Kärkölän Marttilan aurinkopuiston maisemasuunnitelma

VUOROVAIKUTUKSEN YHTEENVETO

FRV, Will & Must
25.03.2025

Kommentit kohteittain (kohteet osoitettu kartalla)

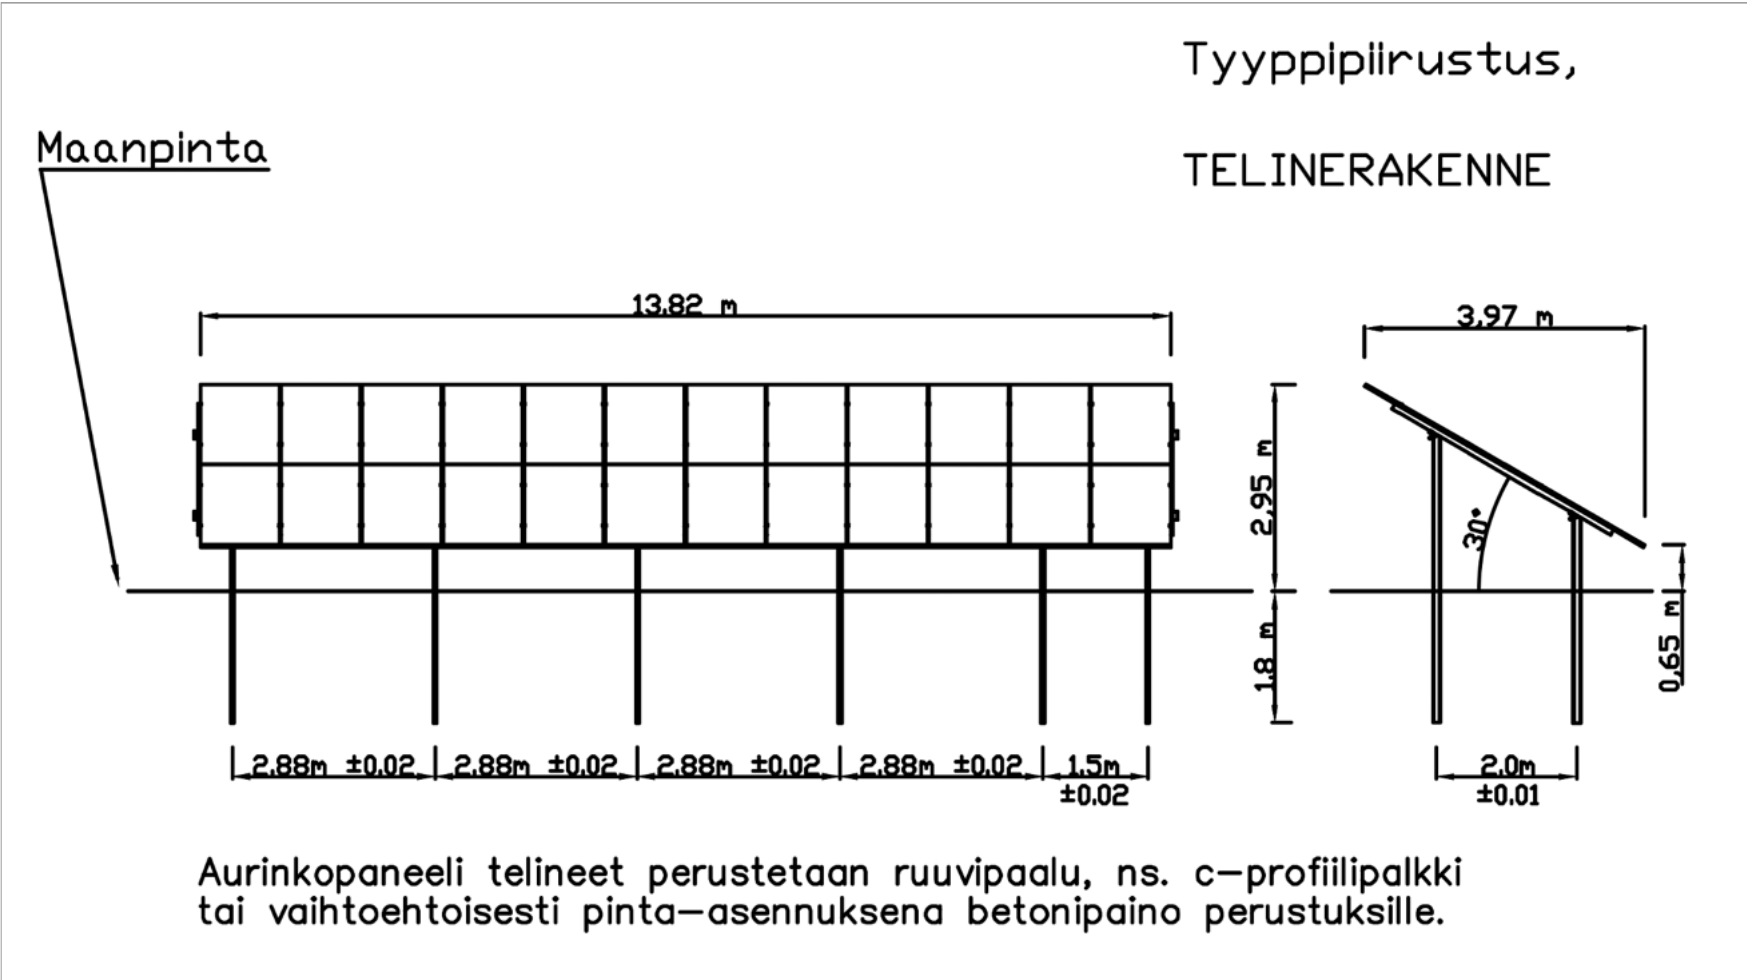
1. Kummun päältä paneelit pois, kummun eteläpuolella sulautuvat enemmän näkymään.
2. Koneilla kulku viljellyille pellolle säilytettävä.
3. Moni mökki sijaitsee lähellä tietä ja lähes samassa korkeusasemassa pellon kanssa. Reunavyöhykkeestä tulee epämiellyttävä ja koko avoin maisema katoaa.
4. Metsän reunassa sijaitsevan tien lähelle tulee korkea aita ja paneelirivit alkavat varsin läheltä. Tiestä tulee epämiellyttävän kapean tuntuinen välikko kulkea.
5. Aurinkopuiston on tultava kauemmas Taipaleentiestä.

6. Koko korkea reunavyöhyke varsin esillä nykyisessä laajassa aukeassa tilassa.
7. Eteläosan suuren ojan ylittävä silta on merkittävä, myös osa eläimistä käyttää sitä.

Etäisyyksiä ja korkomaailmaa tutkittiin toisessa vuorovaikutustilaisuudessa. Useissa kohdissa 3 m korkean objektin yli näki peltoaukean vastakkaiseen reunaan, kun se oli noin 39 metrin päässä Taipaleentiestä. Noin 1,8 m korkean objektin kohdalla etäisyys oli noin 18 metriä.
